# 改善箇所説明図

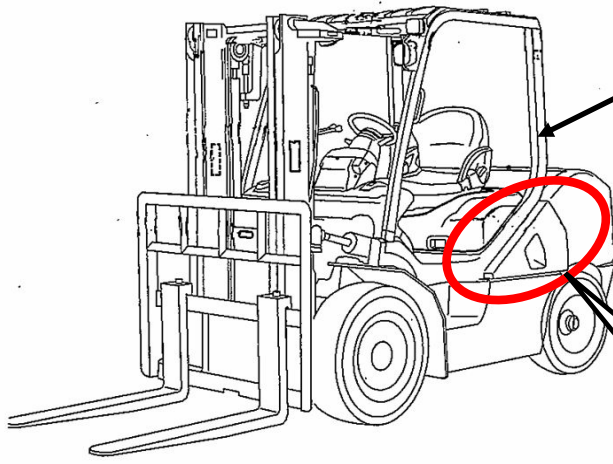
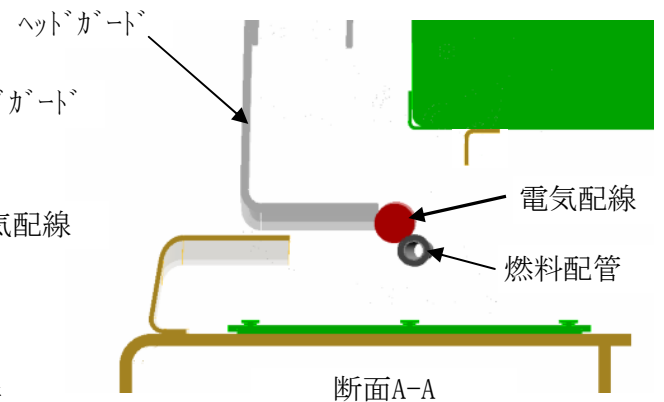
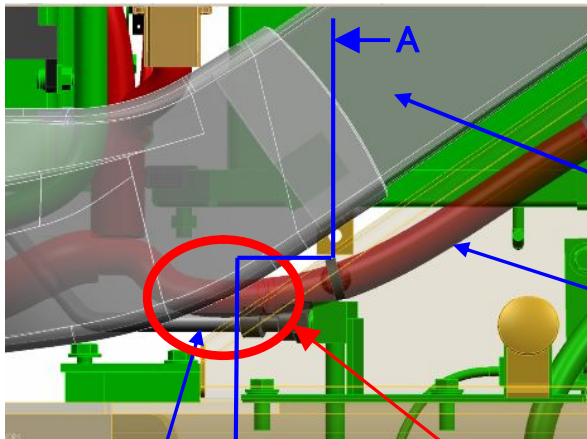
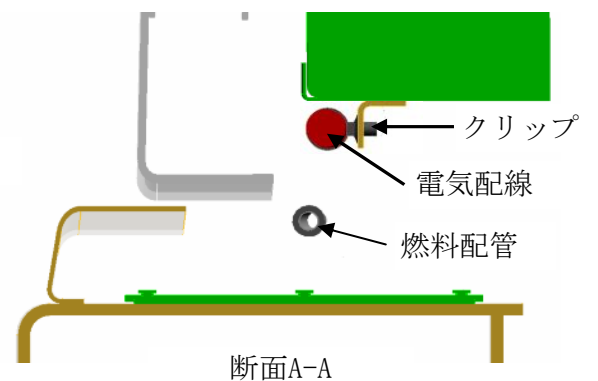
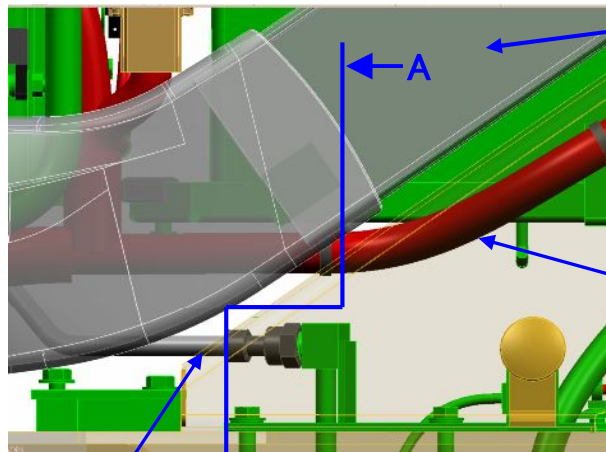
不適合箇所

フォークリフトのメインハーネスにおいて、組立作業指示が不適切なため、当該ハーネスが適切に固定されていないものがある。そのため、そのままの状態で使用を続けると、当該ハーネスがヘッドガードと燃料配管にはさまれ、損傷し、最悪の場合走行不能になるおそれがある。

全車両、メインハーネスを点検し、組立が不適切な場合は、正規な状態に組み直す。  
なお、当該ハーネスが損傷している場合は、新品と交換する。

当該クリップに近いヘッドガード表面に白色ペイントを塗布する。
